Oggetto: Autorizzazione Integrata Ambientale (AIA) rilasciata dal Ministero dell'Ambiente e della Tutela del Territorio e del Mare (prot. DVA_DEC-2011-0000518 del 16/09/2011) per l'esercizio dell'impianto chimico della Società versalis, già polimeri europa, sito nel comune di Ravenna – Rif. prot. DVA-2014-0003995 – risposta alla richiesta di integrazioni - procedimento ID 117/589.

Installazione di un impianto pilota per la deidrogenazione della miscela di idrocarburi C4 o n-butano, denominato "circulating riser reactor"

Risposte alla richiesta di integrazione di cui alla comunicazione prot. DVA-2014-0003995 del 17/02/2014

PROGETTO: NUOVO IMPIANTO PILOTA "CIRCULATING RISER REACTOR"

PLANIMETRIA GENERALE DI STABILIMENTO
CON UBICAZIONE INTERVENTO

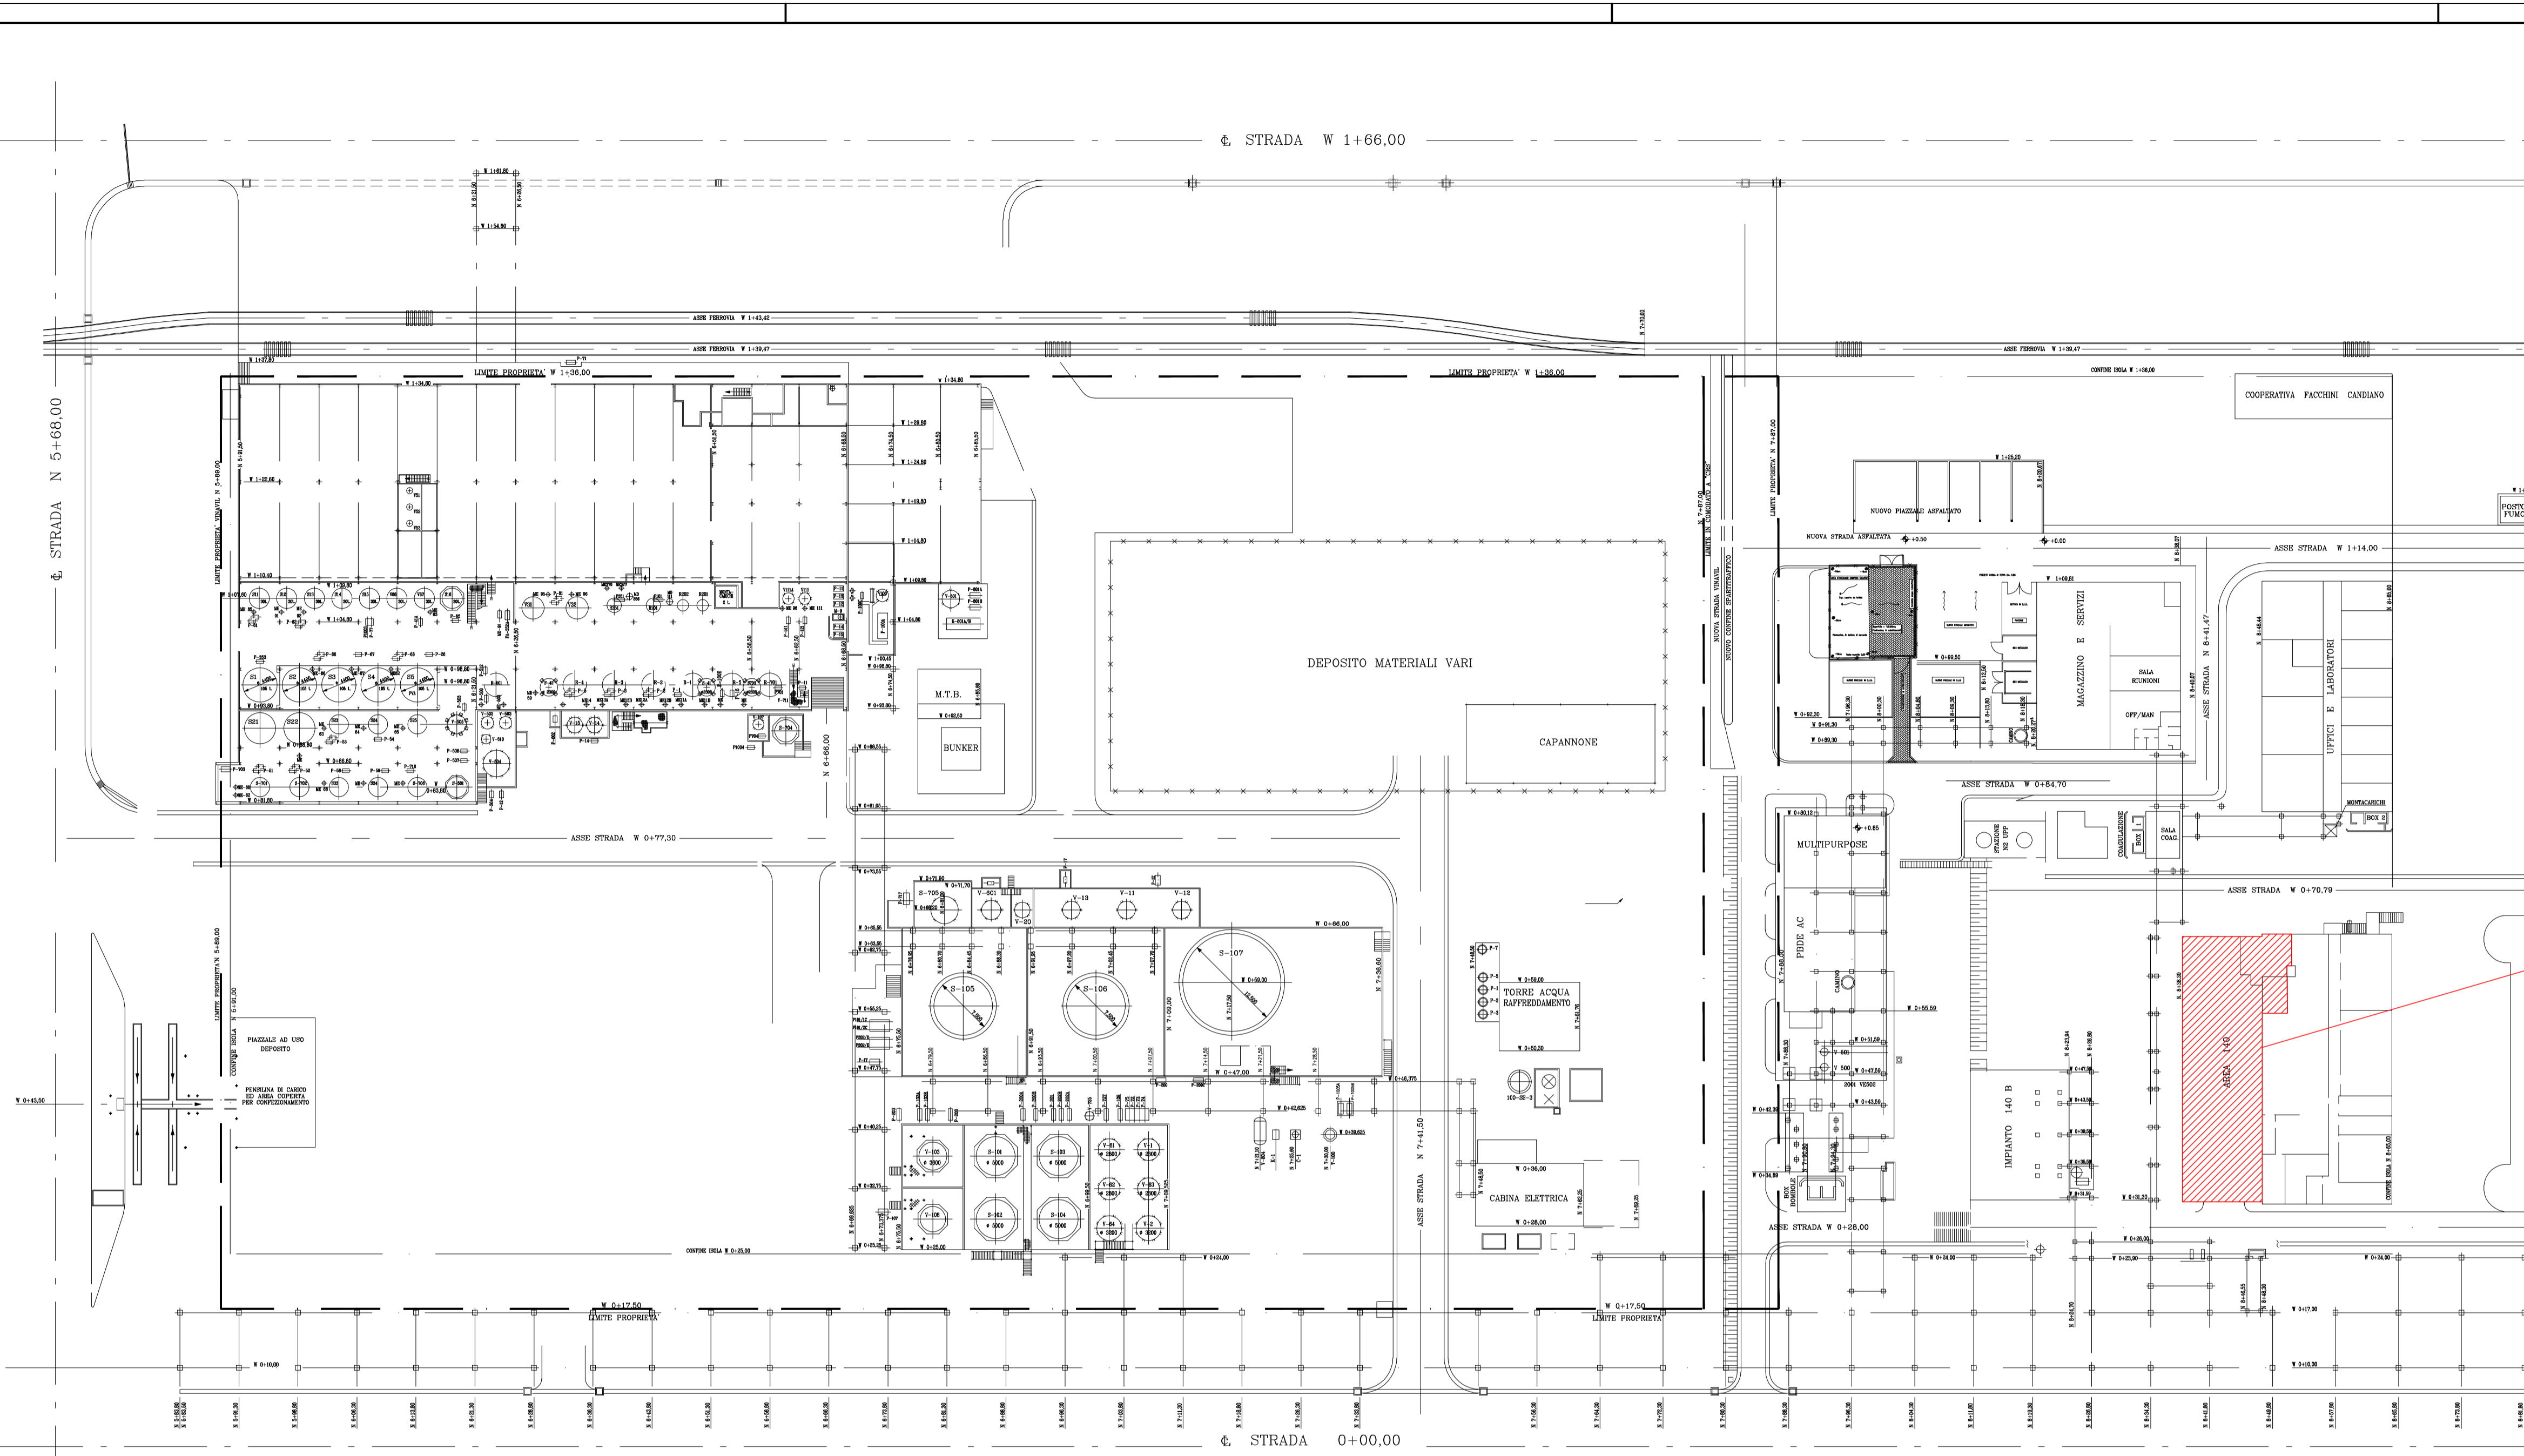
1. *Planimetria e schemi in formato leggibile, non scannerizzato.*

Per la documentazione richiesta si rimanda agli allegati 1, 2 e 3, in cui si riportano, rispettivamente, la planimetria generale, la planimetria di zona Isola 12 e lo schema di processo in formato leggibile non scannerizzato.
